SUPERINTENDENCIA DE INDUSTRIA Y COMERCIO
DIRECCIÓN DE NUEVAS CREACIONES

ASUNTO	Radicación	10 90186
	Trámite	011
	Evento	378
	Actuación	519
	Oficio	
	Folios	6 <u>15235</u>

Patente de Invención	☒	
Vía PCT (Fase Nacional)	☒	Capítulo I ☒
No. Solicitud Internacional	PCT/GB/2009/000130	
Fecha de Presentación Internacional	15/Enero/2009

Título de la solicitud: "Filtro de aire para ventilación y control de temperatura de alojamientos, especialmente alojamientos de equipos eléctricos" (modificado en el folio 59).

Figuras 4 y 6 del documento JP55137019

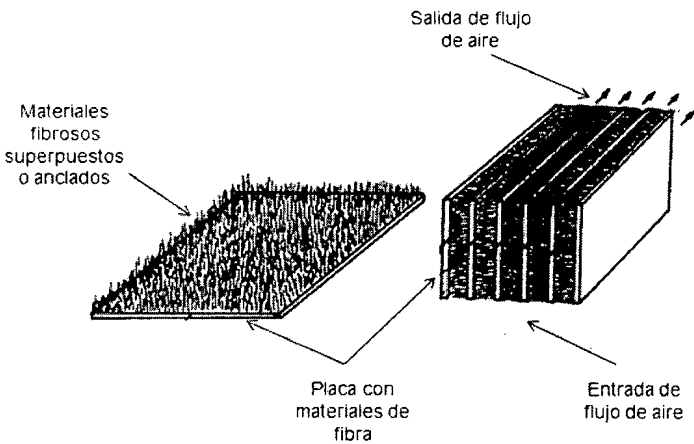
Características esenciales	D1
Un filtro de aire, que comprende:	Un filtro de recolección de polvo, que comprende:
Un conducto que forma un pasaje que se extiende entre una entrada y una salida	Unas placas dispuestas, formando un pasaje donde hay una entrada y salida de aire (Ver figuras 4 y 6)
Cerdas que se extienden desde una pared del conducto a través de una porción del pasaje	Materiales fibrosos superpuestos o anclados a las placas (Ver figuras 4 y 6)

Las características esenciales del filtro de aire de la reivindicación 1 habían sido divulgadas en el D1, el cual enseña un filtro de recolección de polvo, que incluye unas placas, las cuales llevan superpuestos o anclados unos materiales fibrosos y se disponen de tal manera que generan un pasaje por el cual hay una entrada y salida de flujo de aire a filtrar.

En consecuencia, la reivindicación 1 carece de novedad, según lo divulgado en el documento D1.

La reivindicación 2 reclama un pasaje de entrada con un pasaje de salida, donde el pasaje de entrada está revestido con unas cerdas que se extienden a través del mismo. En D1 (Figuras 4 y 6) revela unas placas las cuales llevan superpuestos o anclados unos materiales fibrosos y además forman un pasaje de entrada y de salida para aire entre ellas.

La reivindicación 8 reclama unas cerdas, las cuales se proporcionan por medio de un césped artificial que reviste al menos una porción del conducto. El D1 (Figuras 4 y 6) revela unas placas las cuales llevan anclados o superpuestos unos materiales fibrosos que se extienden a través del pasaje de entrada y de salida de aire.

La reivindicación 10 reclama unas cerdas, las cuales se extienden lateralmente a través del pasaje. En el D1 (Figuras 4 y 6) ya se había revelado esta característica, revelando unas placas con unos materiales fibrosos anclados o superpuestos, las cuales sobresalen lateralmente al pasaje de entrada y de salida, formados para el flujo de aire a través de los mismos.

La reivindicación 11 reclama unas cerdas, las cuales cruzan el pasaje. Esto había sido divulgado con anterioridad en el D1 (Figuras 4 y 6), el cual revela unas cerdas ancladas o superpuestas a través de la longitud de unas placas, que forman un pasaje de entrada y de salida para aire.

La reivindicación 12 reclama unas cerdas, las cuales se extienden en una dirección ortogonal, con respecto a una dirección del flujo de aire a través del pasaje. El D1 (Figuras 4 y 6) revela unas placas, las cuales llevan anclados o superpuestos unos materiales fibrosos, los cuales sobresalen lateralmente de las mismas. Adicionalmente revela una dirección de flujo de aire, el cual es perpendicular a la disposición de dichos materiales fibrosos.

La reivindicación 13 reclama unas cerdas, las cuales se extienden desde una o más placas dispuestas dentro del conducto. En el D1 (Figuras 4 y 6) ya se había revelado esta característica, revelando una o más placas dispuestas entre sí, formando un pasaje de entrada y de salida para flujo de aire y las cuales incluyen unos materiales fibrosos superpuestos o anclados a las mismas.

La reivindicación 14 reclama una o más placas, las cuales se alinean con una dirección de flujo de aire a través del conducto. Esto había sido divulgado con anterioridad en el D1 (Figuras 4 y 6), el cual revela unas placas, las cuales están dispuestas en sentido paralelo al flujo de aire.

Figuras 3 del documento US5522909

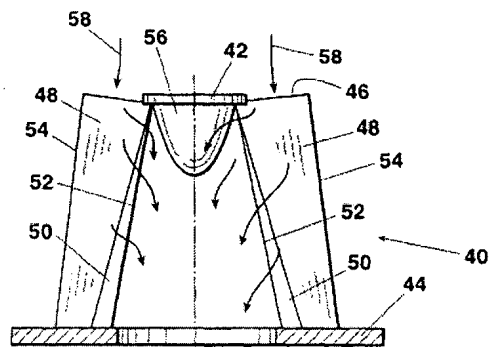
Un conducto que forma un pasaje que se extiende entre una entrada y una salida	Unas placas dispuestas, formando un pasaje donde hay una entrada y salida de aire (Ver figuras 4 y 6)	No menciona
Cerdas que se extienden desde una pared del conducto a través de una porción del pasaje	Materiales fibrosos superpuestos o anclados a las placas (Ver figuras 4 y 6)	No menciona
Un pasaje de salida que tiene un orificio de salida más pequeño que el de entrada.	No menciona	Un elemento de filtrado con forma cónica, de diámetro mayor en la parte anular inferior hasta un diámetro menor en la parte superior y con el interior hueco (Col.6, líneas 33-36, reivindicación 16)

Sin embargo, la utilización de un pasaje de salida que tiene un orificio de salida más pequeño que el de entrada ya estaba divulgada en D2, el cual se refiere a un Expediente 10 90186 1er Art 45

elemento de filtrado con forma cónica, de diámetro mayor en la parte anular inferior hasta un diámetro menor en la parte superior, y con el interior hueco (Fig. 3, col 6, líneas 33-36).

En consecuencia, la persona del oficio normalmente versada en la materia, incluiría un elemento de filtrado con forma cónica, de diámetro mayor en la parte anular inferior hasta un diámetro menor en la parte superior y con el interior hueco de D2, en el filtro de recolección de polvo de D1, para llegar así al objeto de la reivindicación 3 de la solicitud. Por lo cual se considera obvia.

De acuerdo al análisis de la reivindicación 3, las reivindicaciones 4 y 5 se afectan por nivel inventivo, ya que el D2 revela unas flechas (58), las cuales muestran el sentido del flujo de aire entrando al filtro (40), el cual pasa a través del medio de filtración (46), donde el cono invertido (56) encamina el flujo de modo axial hacia la base abierta (44) y disminuyendo la turbulencia dentro de este.
